Krajský úřad Kraje Vysočina
Odbor životního prostředí a zemědělství
Žižkova 1882/57, 586 01 Jihlava

K č.j.: KUJI 105706/2024, OZPZ 2223/2024 Ča
Kód záměru: VYS1316

Vyjádření k oznámení záměru „Větrné elektrárny Sazomín 3 x 4,1 – 4,3 MW“

Příloha č. 1: Analýza výškopisu – viditelnost ve 180m.

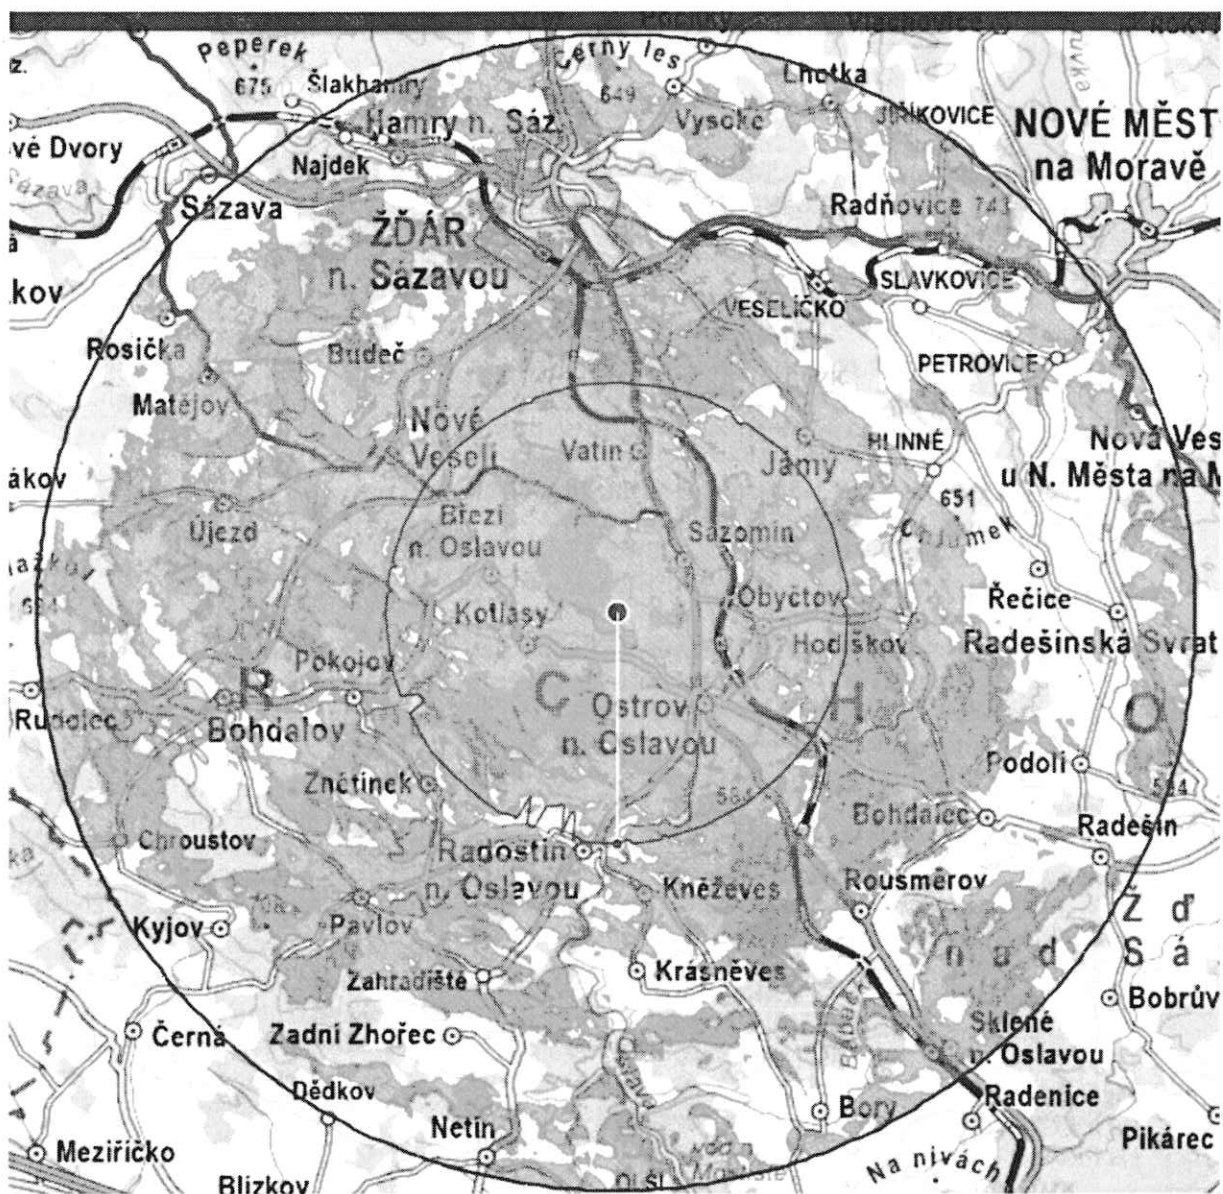
Toto posouzení jsem provedl primárně ve vztahu k ověření viditelnosti VE od Poutního kostel sv. Jana Nepomuckého na Zelené Hoře ve Žďáře nad Sázavou (Památka UNESCO). Při tomto ověřování jsem zjistil, že VE jsou viditelné již od výšky 90 m, na místo 110 m, které prezentuje Oznamovatel. Lze tedy jednoznačně konstatovat, že směrem od Poutního kostel sv. Jana Nepomuckého (Památka UNESCO) bude tedy možné vidět nad horizontem lesů rotory VE (ve výšce 110 m), nad kterými se budou pohybovat listy vrtulí (výškou v horní úvrati je 180 m, což je zároveň celková výška stroje). Celková výška větrných elektráren tak bude převyšovat horizont lesů minimálně o 90 m. Zároveň je možné poukázat na to, že pokud Oznamovatel prezentuje, že v případě pohledu na VE směrem od Poutního kostel sv. Jana Nepomuckého (Památka UNESCO), jsou VE viditelné od 110 m výše a já jsem kontrolním ověřováním zjistil, že VE je viditelná již od výšky 90 m, pak vyvstává otázka, co je důvodem tohoto rozdílu. Zda je to nedbalá chyba, odlišná metoda měření, nebo snad záměrná prezentace chybné výšky. V obou případech lze konstatovat, že tato chyba (20 m rozdíl) je přenesená i do ostatních hodnocení viditelnosti a má vliv i na zakreslení VE v prezentovaných vizualizacích, které jsou jedním z podkladů pro hodnocení krajinného rázu. Při mém hodnocení jsem nebral v potaz vliv odlesňování, který může celkovou viditelnost a narušení krajiny více umocnit.

Růžově vyznačená plocha zobrazuje, odkud je možné vidět konstrukci VE č. 1 o výšce 180m. Výška v horní úvrti je 180m, což je zároveň celková výška stroje.

Příloha č.2a: Analýza výškopisu – viditelnost v 90m.

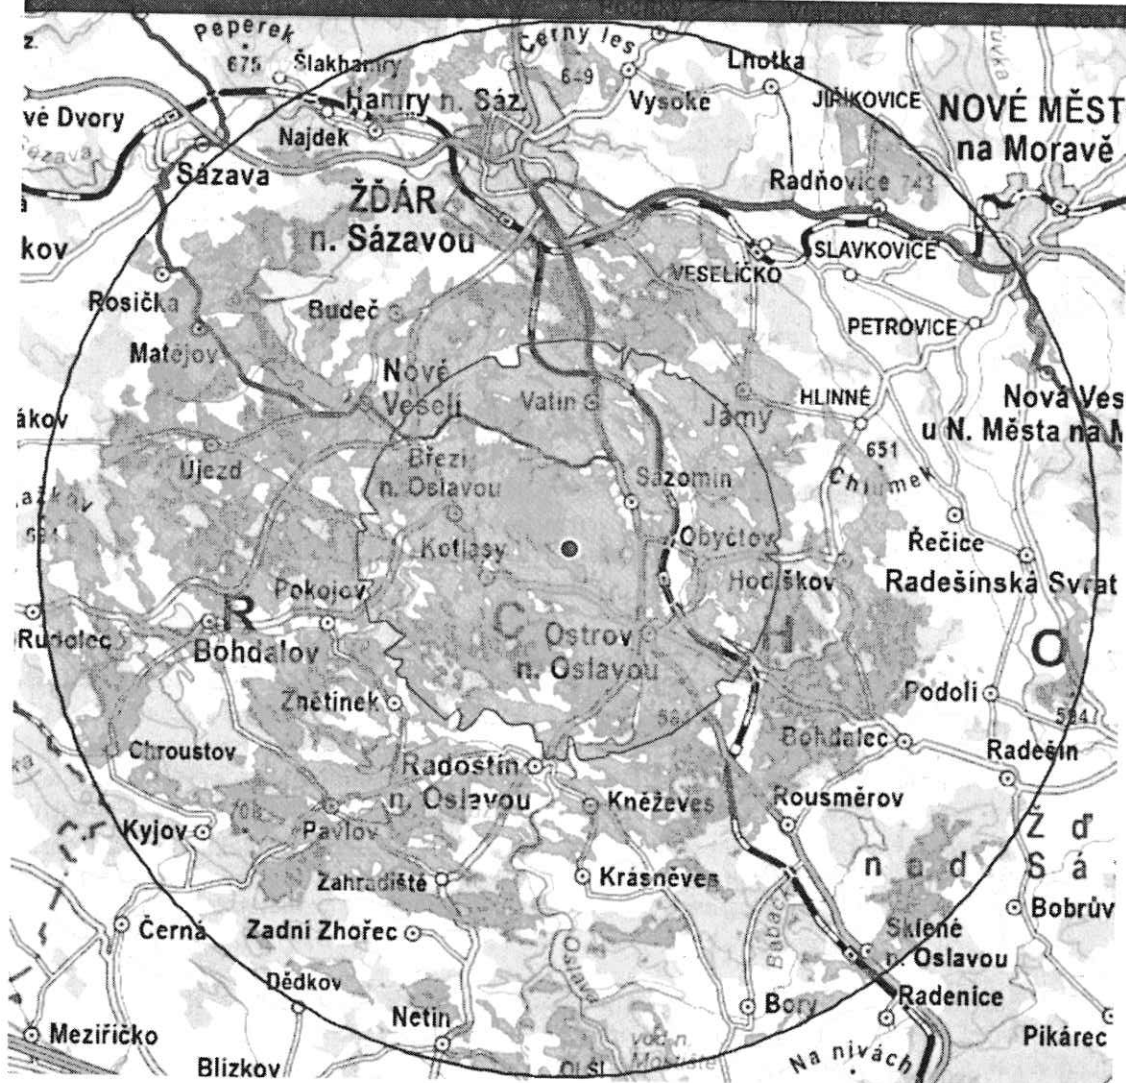
Růžově vyznačená plocha zobrazuje, odkud je možné vidět konstrukci VE č. 1 o výšce 90m. Střed rotoru je ve výšce 110m. Výška v horní úvratí je 180m, což je zároveň celková výška stroje.

Lze tedy jednoznačně konstatovat, že směrem od Poutního kostel sv. Jana Nepomuckého ve Žďáře nad Sázavou (Památká UNESCO) bude možné vidět rotory větrné elektrárny, které budou minimálně 20 m nad horizontem lesního porostu.
